ÚZEMNÍ PLÁN MĚSTA BRNA

Textová část Odůvodnění

Kapitola 19 Vyhodnocení připomínek

Svazek Pb20 *(bez osobních údajů)*

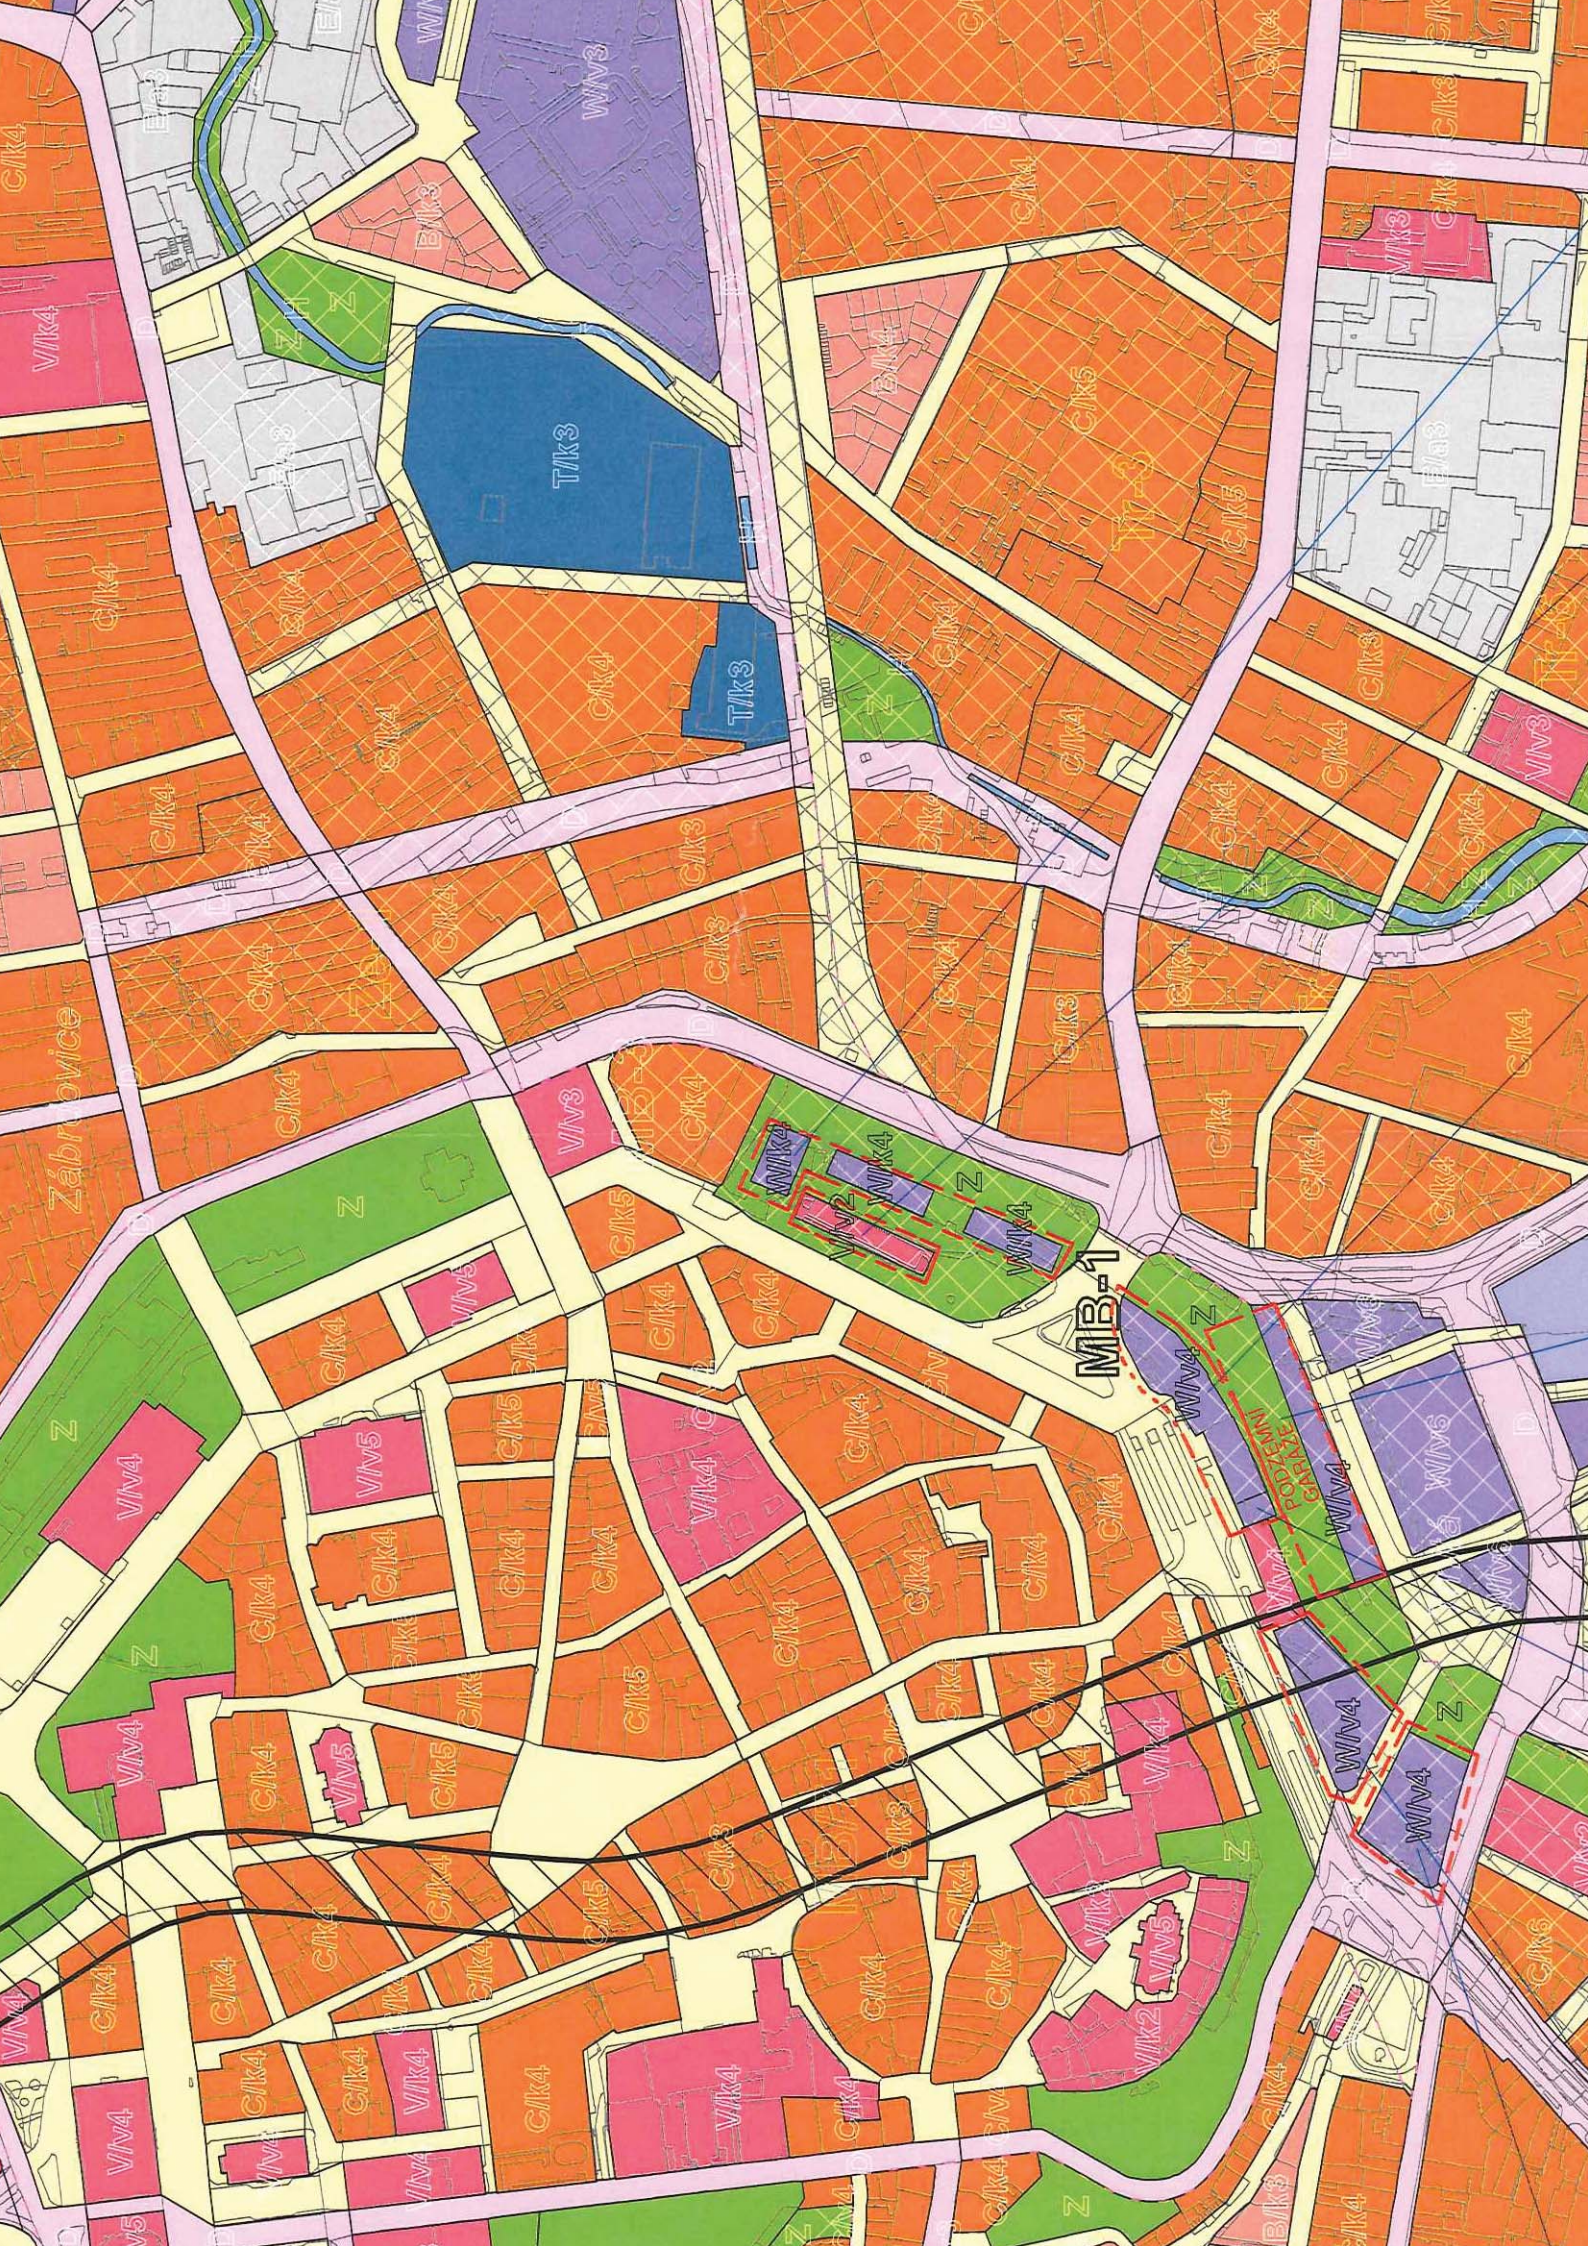
POŽADUJEME V LOŽENÍ ZASTAVITELNÉ PLOCHY Komerční využitosti (W) ODPRAVNÍ NAVRŽENÉ PROLUKY MEZI K DOSTAVĚNÍ MĚSTSKÉHO BULVÁRU.

POŽADUJEME ZMĚNĚNÍ NEBO ÚPLNÉ ODSTRANĚNÍ NAVRŽENÉ PROLUKY MEZI VYPRÁVNÍ BUDOVOU A POSTOJOU.

POŽADUJEME ZACHOVÁNÍ MOŽNOSTI ZŘÍZENÍ PODZEMNÍHO GARÁŽOVÉHO STANÍ POD ODNĚŠNÍM KOLEJISTEM A VLOŽENÍ NOVE PLOCHY Komerční využitosti (W).

Be-6 Bohunice Červený kopec:

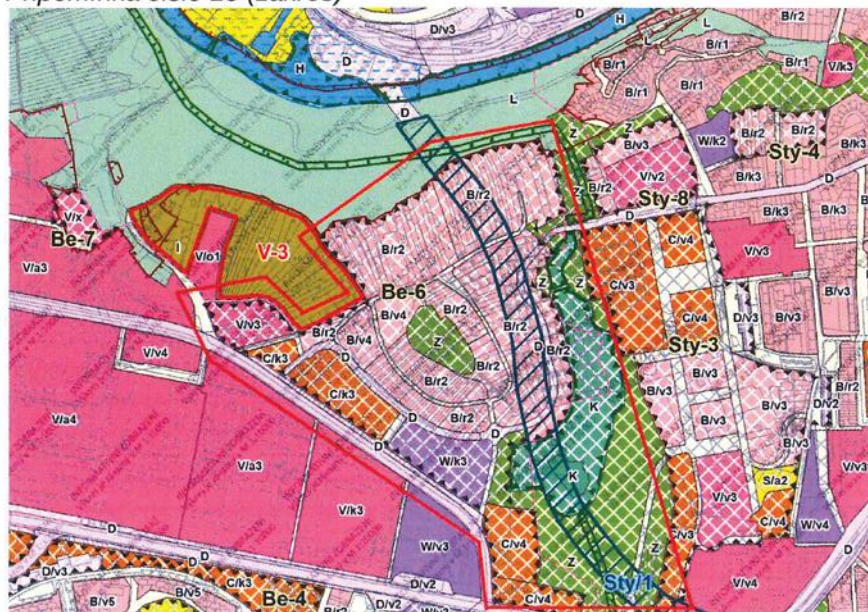
Lokalita je ve stávajícím stavu zahrádkářskou kolonií a také zeleným ostrovem mezi oblastmi husté zástavby. Je rovněž vyhledávanou rekreační lokalitou. V posledních letech na základě územní studie od ateliéru Pelčák & partners zde probíhá rezidenční výstavba vyššího standardu. Návrh územního plánu potvrzuje tento vývoj. A máme za to, že díky návrhu územního plánu není reálně možný žádný jiný započatý rozvoj – tj. výstavba luxusní rezidenční čtvrti, což nepovažujeme za šťastné. Navržené plochy zeleně také dle našeho názoru nedostatečně obnovují rekreační potenciál lokality.

Dopravní stavba Sa/1 – mostní propojení Sadové a Lesné:

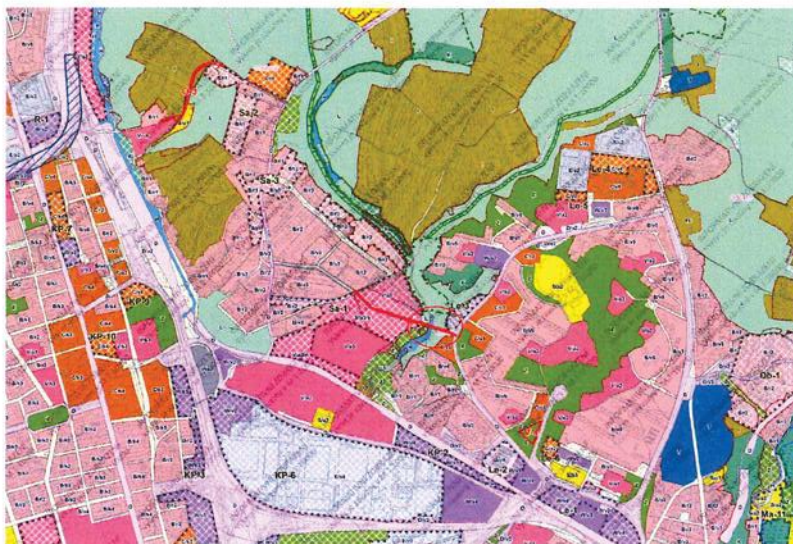
Navrhované mostní silniční propojení překlenuje přírodně cennou lokalitu Údolí svatého Antoníčka, a tím podstatně omezuje ekologický, klimaticko-regulační a rekreační potenciál této příjemné a malebné lokality. Nicméně pěší a cyklistické propojení Lesné a Sadové je žádoucí.

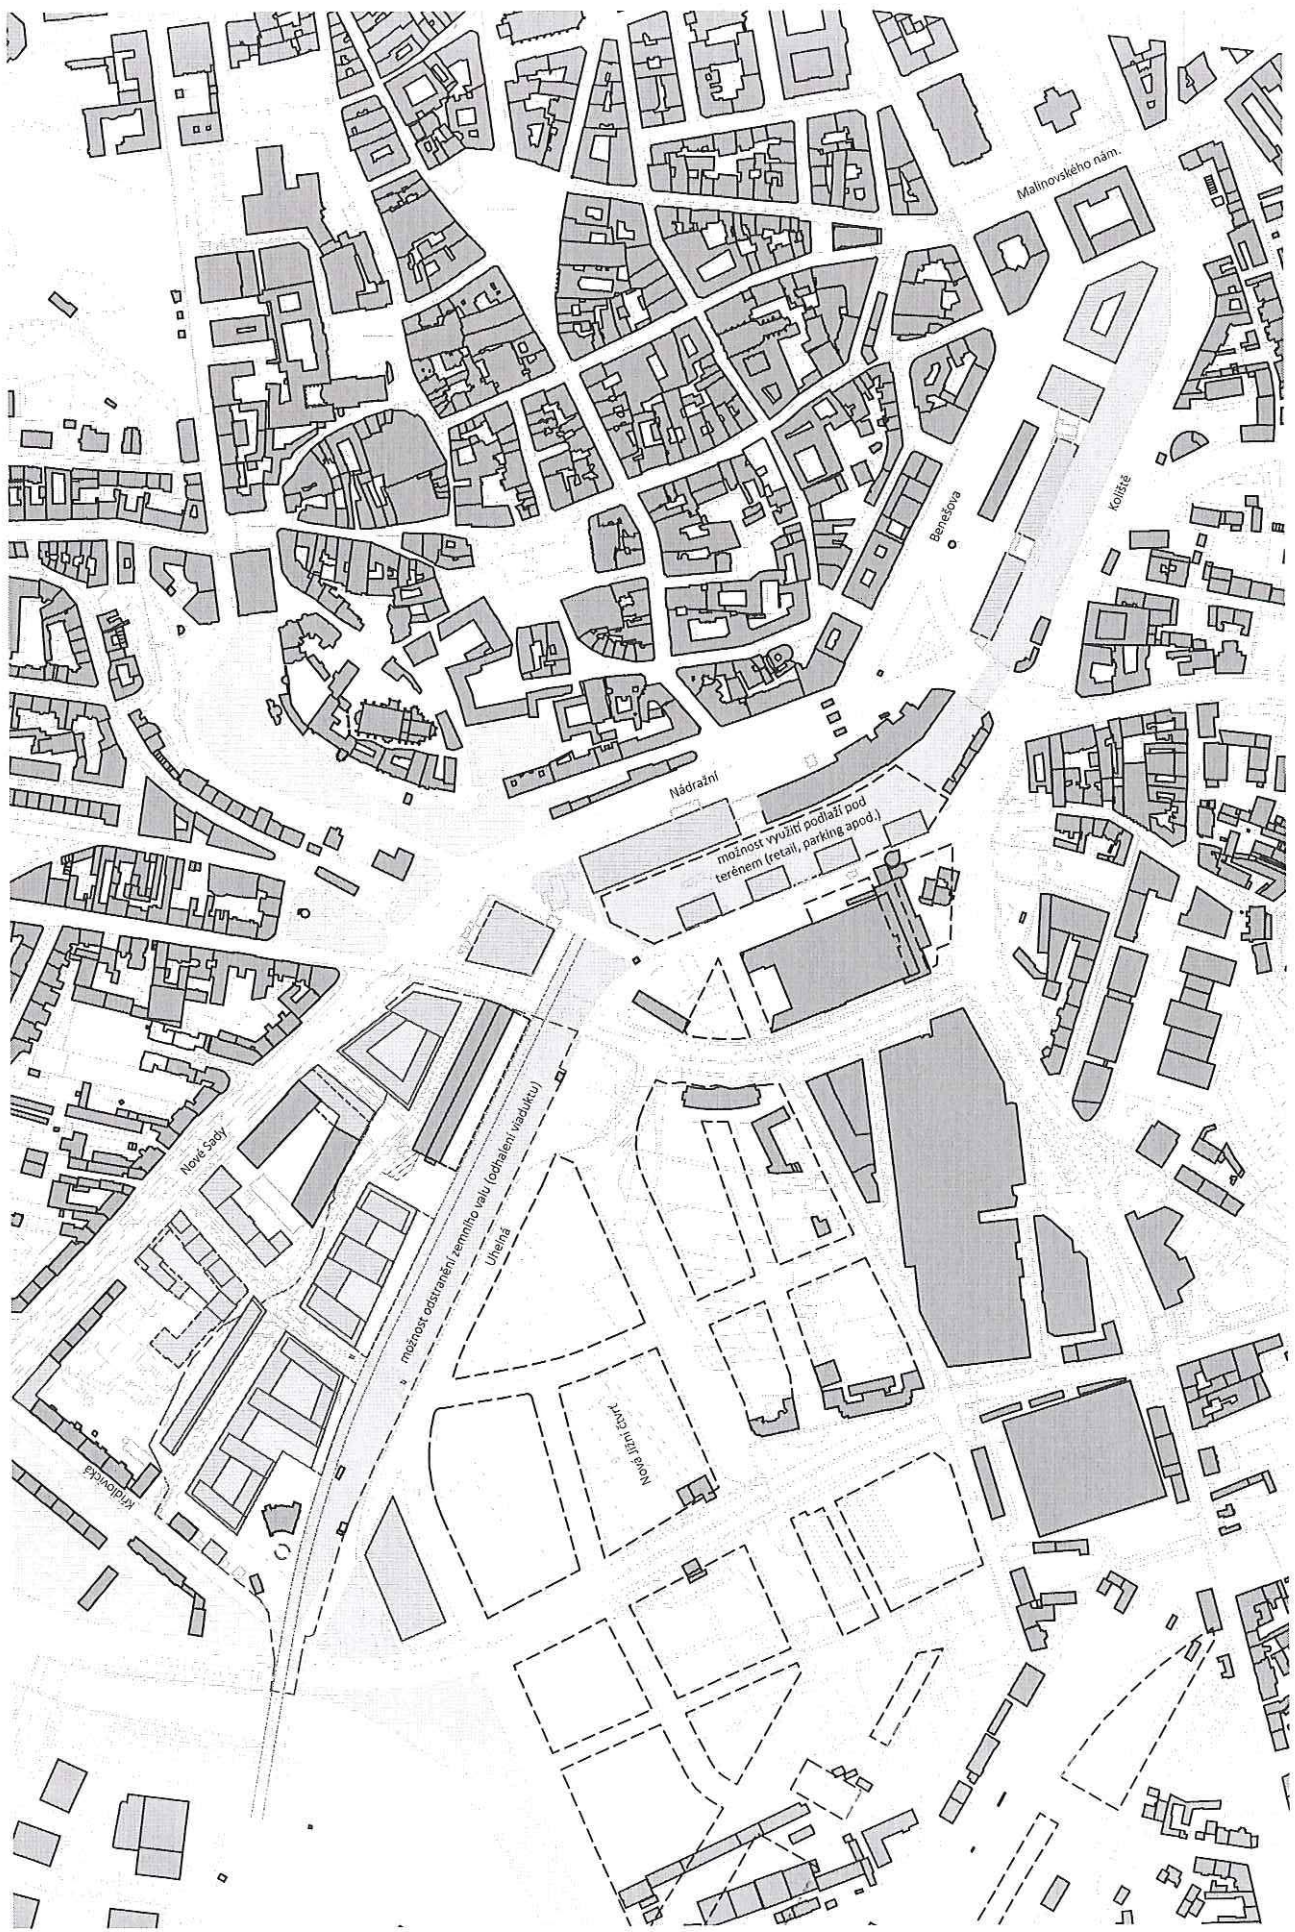
POŽADUJEME ZANESENÍ PLOCHY
MĚSTSKÉ ZELÉNE (Z) NA MĚSTSKÉ POZEMKY,
NIKOLIV POUZE NA POZEMKY SOUKROMÝCH
VLASTNÍKŮ, DOJDE TÍM K PODPĚŘENÍ
PLANOVANÉHO PÁSU VEŘEJNÉ ZELÉNE.

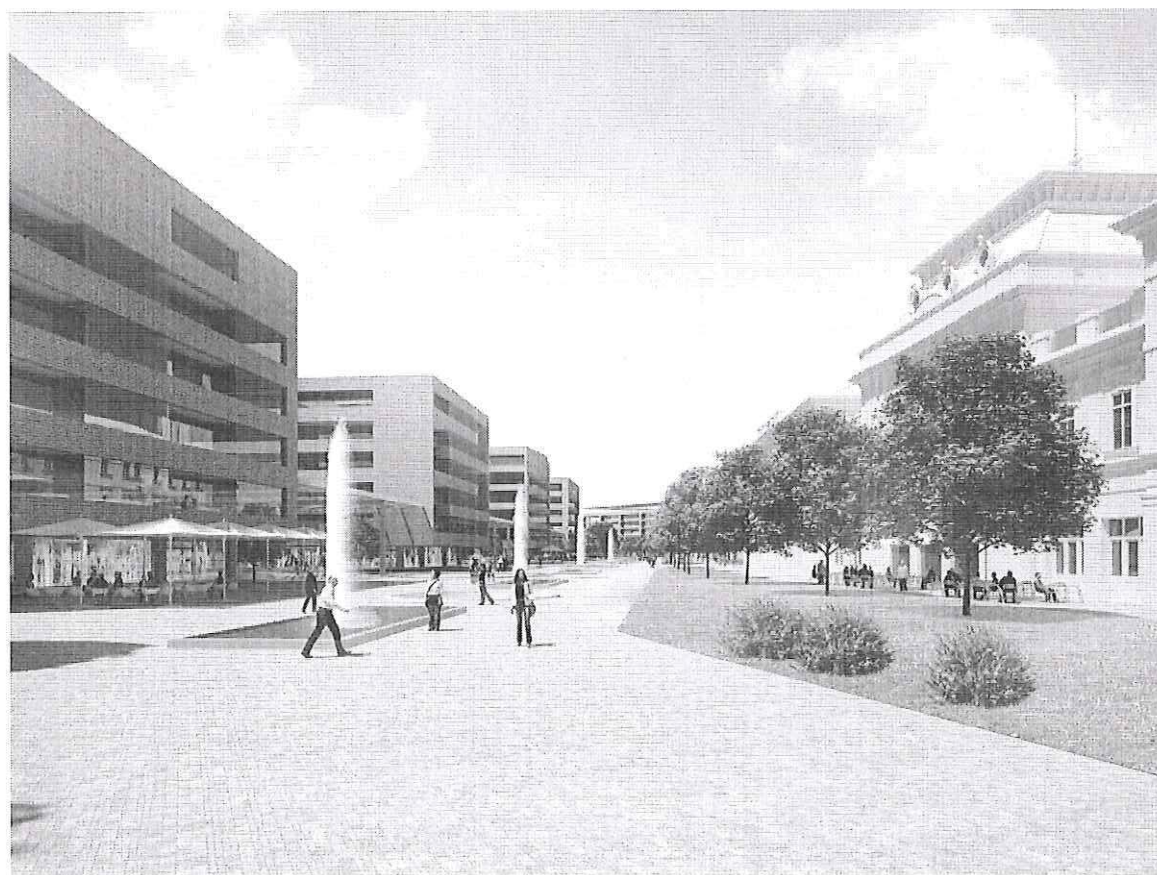
POŽADUJEME ZACHOVÁNÍ MOŽNOSTI
ZRÍZENÍ PODZEMNÍHO GARAZOVÉHO
STANÍ POD DNEŠNÍM KOLEJÍŠTĚM A VLOŽENÍ
NOVÉ PLOCHY KOMERČNÍ VYBAVENOSTI (W).

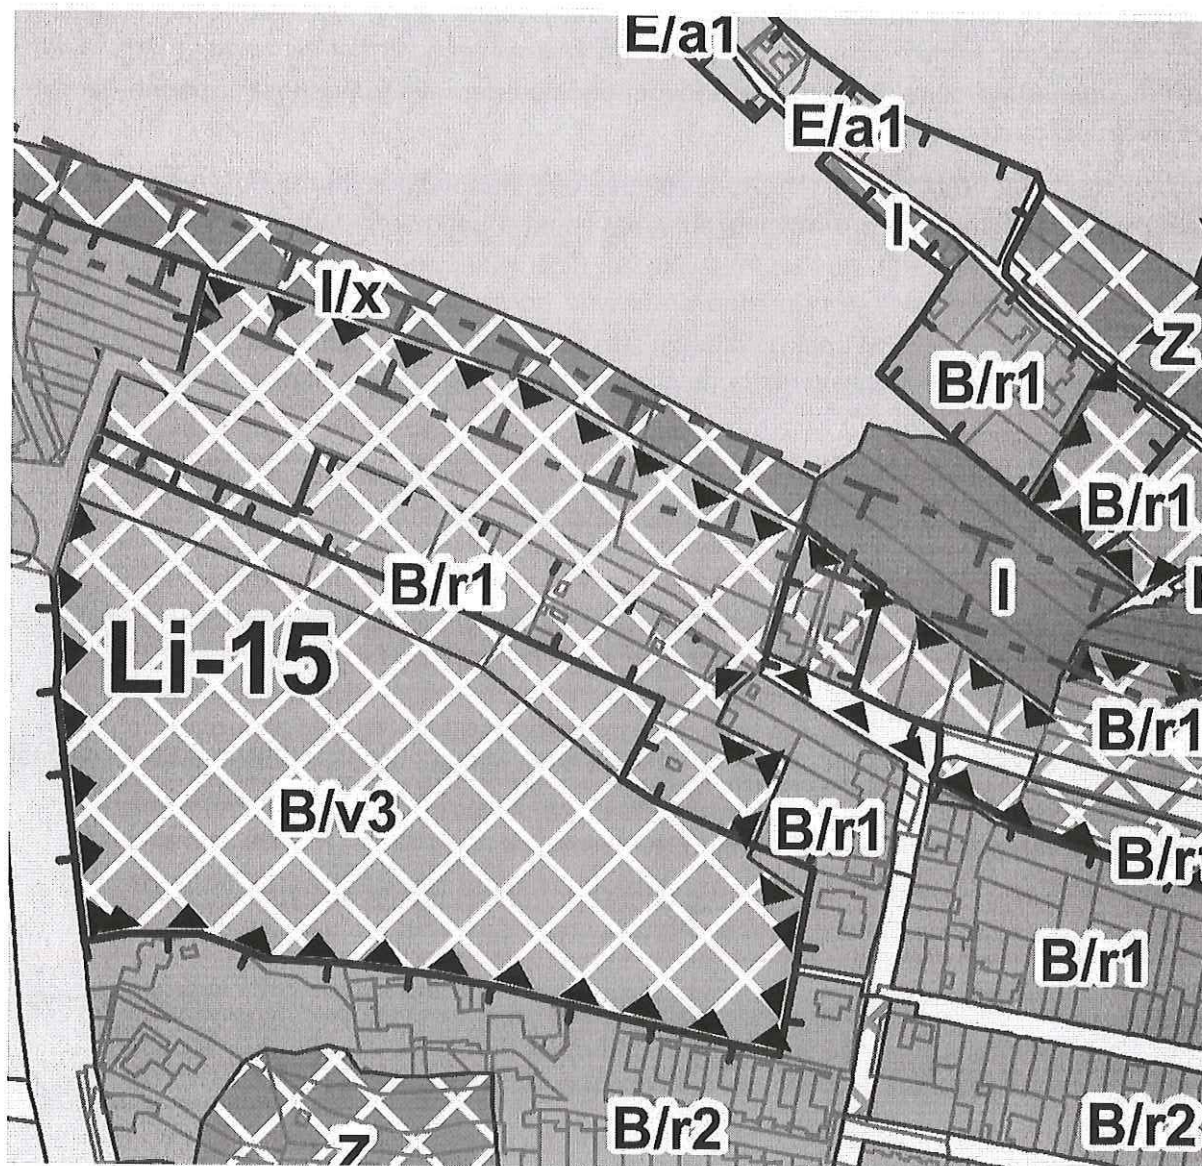
NAVRHOVANÁ ZMĚNA

- Zcelení funkční plochy změn - zrušení dopravního propojení mezi ulicemi Novolíšeňská a Houbařská – identicky jako v současně platném Územním plánu
- Změna indexu výškové úrovně B/r2 v severní části plochy změn Li-15 na B/r1 – sjednocení výšky v celé lokalitě, rozvolnění zástavby směrem k lesu.
- Změna indexu výškové úrovně B/r2 ve východní části plochy změn Li-15 na B/r1 – sjednocení výšky v celé lokalitě, rozvolnění zástavby směrem k lesu.
- Změna indexu výškové úrovně B/v4 na B/v3 a doplnění dolní části lokality na B/r1
- Z karty lokality LI-15 vypustit požadavek na dopravní propojení ulic Novolíšeňská a Kubelíkova

Ma-1 Mateříd, Ma-2 Karlova, Ma-5 Rázusova:

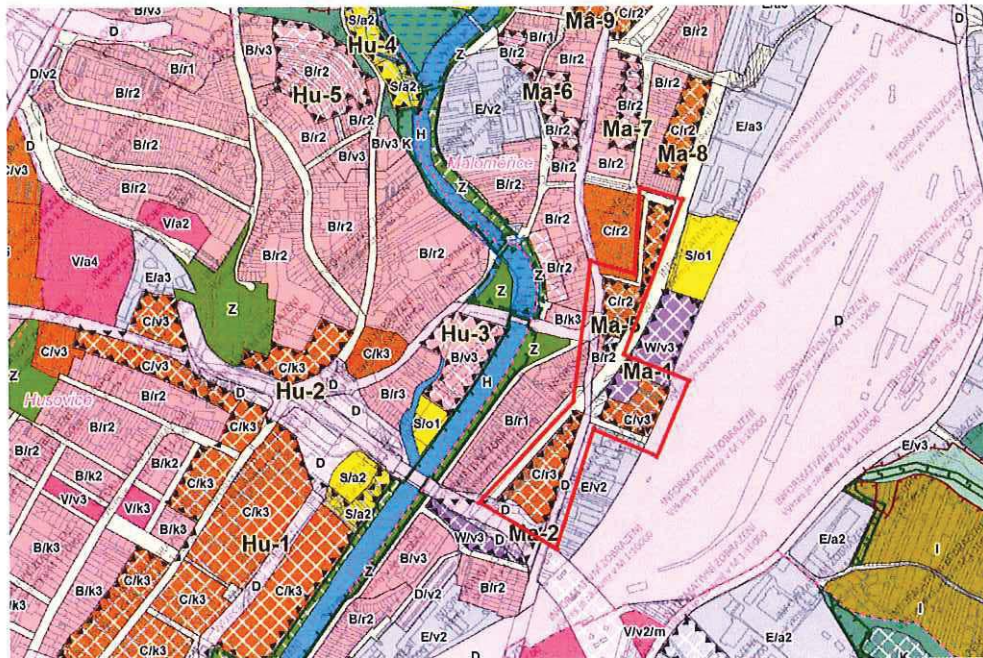
Jedná se o poměrně rozsáhlé přestavbové plochy na místě stávajících řadových rodinných domů. Drtivá většina těchto domů má v současnosti svoje obyvatele. Navržená výšková hladina zástavby umožňuje náhradu rodinných domů až pětipodlažními bytovými domy se službami.

Hu-1 Dukelská – areál Zetor:

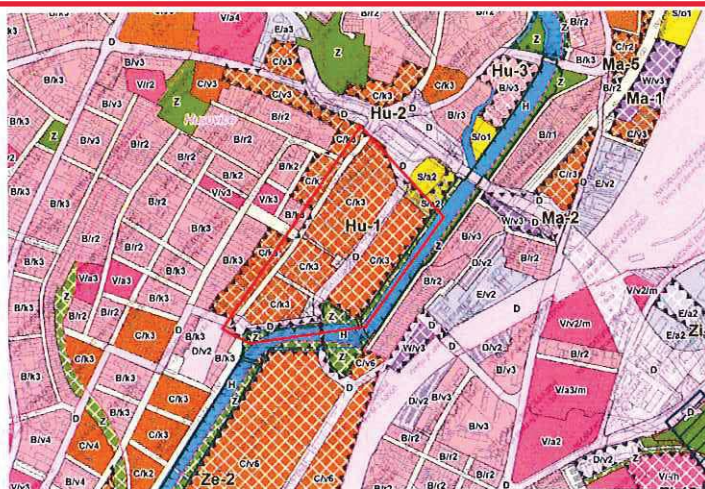
Jedná se o návrh rozsáhlé polyfunkční zástavby s převahou bydlení, která zahrnuje i dosud zastavěná území. Místo má potenciál revitalizace brownfieldu a vzniku polyfunkční městské čtvrti s dostupným bydlením.
